タッチパネル・システムズ株式会社
〒222-0033
神奈川県横浜市港北区新横浜 1-19-20
SUN HAMADA BLDG.2F
電話: 045-478-2161 Fax: 045-478-2180
製品企画部

タッチモニターET1523L/ET1723Lの仕様変更のお知らせ(改定)

IO ポートの違い

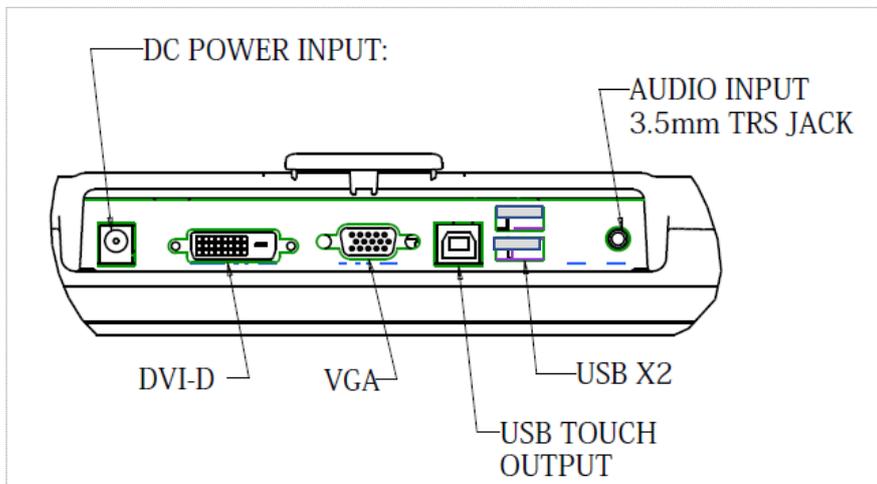
備考) HID 準拠のため Windows7 以降の場合、弊社タッチドライバーをインストールしなくても動作します。但し、マウスエミュレーション設定等の場合には、弊社タッチドライバーをインストールする必要があります。
また、IO ポートの違いは別紙を参照下さい。

旧仕様

新仕様(HDMI 追加版)
